Rapport d'analyse environnementale

**Projet d'amélioration de la route 175
entre l'entrée sud de la réserve faunique des Laurentides (km 84)
et le nord du lac Jacques-Cartier (km 144)
par le ministère des Transports**

Dossier 3211-05-348

Le 12 juin 2001

Figure 4 : Le Relais - Tronçon 5 (tracé choisi : A)

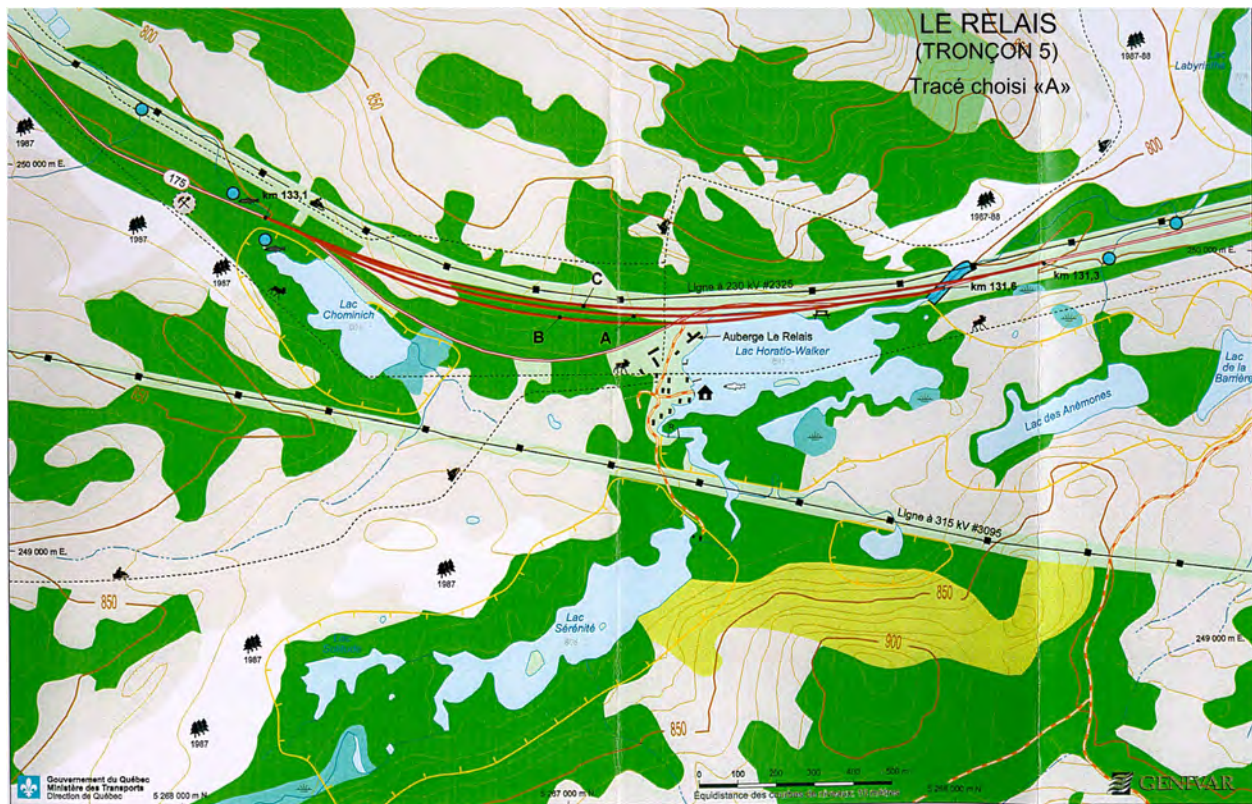
À l'instar du tronçon 4B, l'initiateur a présenté pour ce tronçon 2 nouvelles variantes de tracés dont l'une, le tracé B, amplifie considérablement l'empiètement dans le lac Horatio-Walker et se rapproche davantage des installations de l'auberge Le Relais (figure 4). Sous la rubrique « Critères d'analyse », l'initiateur mentionne que dans ce tronçon, le tracé C – qui n'empiète pas dans le lac – nécessiterait le déplacement de 4 pylônes d'énergie électrique, ce qui, d'après lui, représente une contrainte majeure. La nécessité de déplacer ces pylônes n'est toutefois pas étayée.

Tout comme dans le cas précédent et eu égard aux mêmes mesures d'atténuation, le tracé A fera l'objet d'une optimisation dont la performance devra être contrôlée par le Ministère dans le cadre de la délivrance des certificats d'autorisation exigés en fonction de l'application de l'article 22.

Les tracés à l’intérieur des tronçons 4A (lac Sept Îles), 4B (lac Sept Îles) et 5 (Le Relais) sont également acceptables sous réserve d’une optimisation faite dans le cadre de l’élaboration des plans et devis et en se limitant, pour les tronçons 4B et 5, notamment à la largeur requise dans l’application des mesures d’atténuation concernant les aménagements paysagers sur les remblais qui sont discutés à la section suivante.

Figure 5 : Lac Jacques-Cartier - Tronçon 7 (tracé choisi : A)

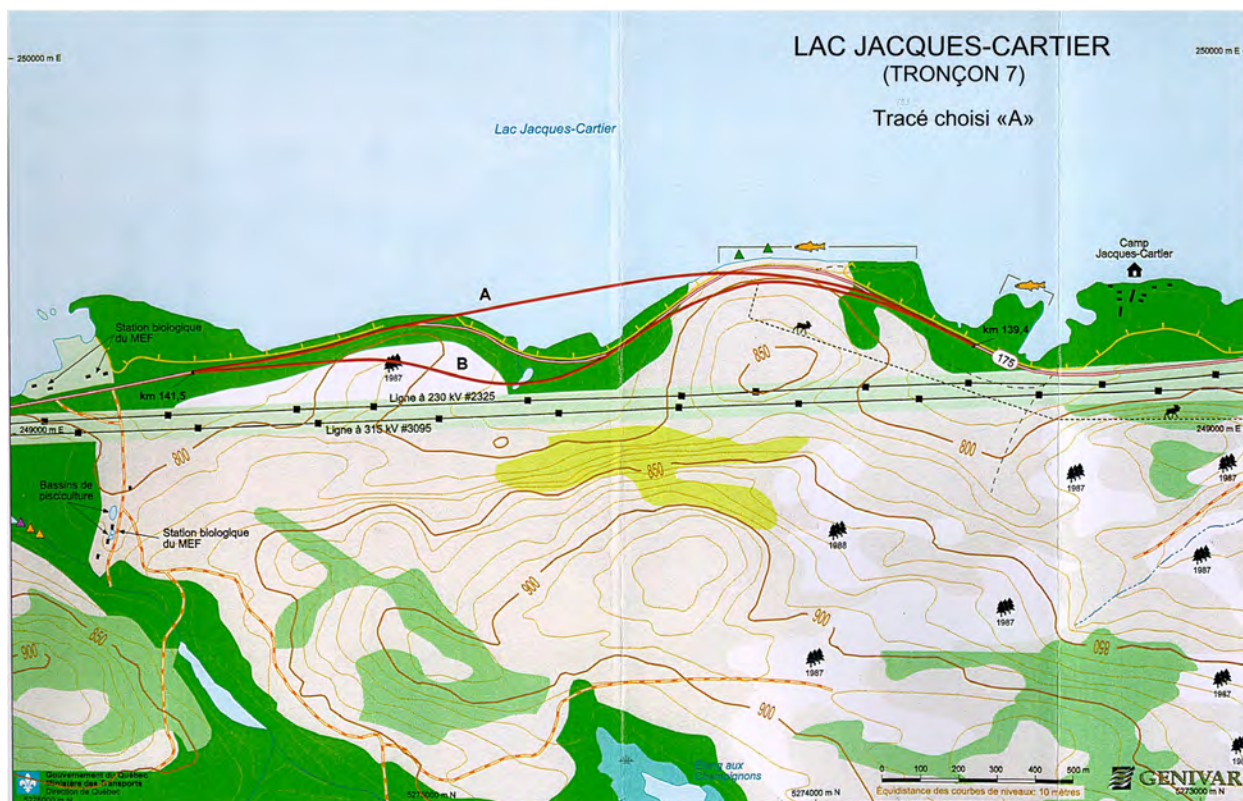
Pour ce tronçon, le Ministère avait proposé à l'initiateur l'examen de deux variantes en sus du tracé présenté dans l'étude d'impact. Rappelons que ce tracé traverse une baie du lac Jacques-Cartier et constitue un empiètement majeur sur une distance d'environ 600 m.

L'initiateur a examiné une seule de ces 2 variantes de tracé, qu'il a désigné sous le nom de tracé B. Dans son évaluation, il en est arrivé à identifier le tracé A, tracé choisi initialement comme le tracé préférable (figure 5). L'initiateur n'a donc pas examiné la variante proposée passant du côté ouest de la ligne électrique, et ce, sans présenter les raisons pour lesquelles cette variante a été écartée.

Cette variante que nous appellerons variante C, apparaissait a priori préférable à la variante B et peut-être même à la variante A, car elle évite tout empiètement dans le lac et semble permettre un tracé rectiligne sans courbes raides tout en évitant l'utilisation d'une grande quantité de remblais. Selon nous, l'analyse comparative aurait dû davantage porter sur les variantes A et C plutôt que sur les variantes A et B. De plus, la variante C permettait de rencontrer le mieux les objectifs de la Politique de protection des rives, du littoral et des plaines inondables. En ne procédant pas à l'évaluation de la variante C, l'initiateur privait ainsi le MENV d'une information qui apparaissait nécessaire pour déterminer la variante de moindre impact.

- ▶ Le promoteur n'a pas démontré clairement que la variante retenue représente vraiment la seule alternative possible et qu'aucune autre alternative n'est envisageable. Sur plusieurs aspects (économique, technique, environnemental), le promoteur conclut à l'impossibilité de réaliser la variante C sans avoir vraiment étayé sa preuve (absence de plans, de volumes de déblais, etc.). À la lecture et à l'analyse de ces informations, un doute sérieux subsiste dans l'esprit de plusieurs analystes ;

- ▶ le tracé retenu par le promoteur ne respecte pas l'esprit de la Politique de protection des rives, du littoral et des plaines inondables, notamment un de ses objectifs, soit de « *prévenir la dégradation et l'érosion des rives, du littoral et des plaines inondables en favorisant la conservation de leur caractère naturel.* » ;

- ▶ le tracé proposé ne respecte pas l'esprit de l'article 35 du Règlement sur les normes d'intervention dans les forêts du domaine public qui stipule que « *lorsqu'une personne construit un chemin traversant un lac ou une baie d'un lac, elle doit construire un pont* », l'intention ou l'esprit de cette démarche étant de préserver le caractère naturel des plans d'eau ;

- ▶ tel que mentionné initialement (page 15) concernant les critères ayant servi au choix des tracés, l'initiateur a établi « *qu'il n'y aurait aucun déplacement de tours d'électricité* » mais sa liste de critères ne comporte aucune disposition pour éviter les cours d'eau. Il faut reconnaître qu'un critère à caractère aussi limitatif ne peut faire en sorte que de diminuer considérablement la marge de manœuvre pour élaborer des variantes de tracés permettant notamment d'éviter les plans d'eau ;

- ▶ des mesures de compensation ont été négociées par le promoteur sur la base d'un tracé unique avant même que l'étude d'impact ne soit déposée et sans aucune consultation avec la Direction des évaluations environnementales. Or, ces mesures de compensation n'auraient dû être proposées qu'en dernier recours, c'est-à-dire seulement après avoir examiné diverses alternatives et déterminé que le promoteur n'avait vraiment d'autre choix que d'empiéter dans le lac. De telles mesures de compensation sont généralement utilisées dans les cas où il est impossible d'atténuer les impacts d'un projet sans compromettre sa viabilité, ce qui n'a pas été démontré, tel que mentionné ci-haut, à partir de l'information fournie. La méthode utilisée par l'initiateur dans l'examen et le choix de tracés à l'intérieur du tronçon 7 est donc très discutable et la démonstration incomplète et peu convaincante.

Dans ce contexte et dans le cadre de l'analyse environnementale, une nouvelle demande a donc été formulée auprès de l'initiateur afin d'obtenir l'information demandée, c'est-à-dire l'analyse comparative entre les variantes A et C.

Le tracé du tronçon 7 proposé par l’initiateur apparaît toujours problématique pour l’équipe d’analyse. En fait, la prise de décision pour le ministre doit reposer sur la capacité de porter un jugement éclairé sur une situation. Dans le cas présent, autoriser le tracé proposé impliquant un empiètement d’une telle importance sans avoir l’assurance qu’il aurait pu être évité pourrait même constituer pour le Ministère, un dangereux précédent. L’équipe d’analyse recommande qu’une analyse comparative plus étayée sur les variantes possibles de tracés soit réalisée par l’initiateur et transmise au MENV avant de se prononcer sur l’acceptabilité du tracé retenu.

Au terme de l'analyse, l'équipe considère que le tronçon 7 doit faire l'objet d'une autorisation subséquente lorsque l'initiateur aura transmis au MENV une analyse comparative plus étayée sur les variantes possibles de tracés permettant d'éliminer ou de minimiser l'empiètement dans le lac Jacques-Cartier. Quant aux tronçons 1 à 6, ceux-ci sont jugés acceptables sur le plan environnemental sous réserve de l'application des conditions suivantes :
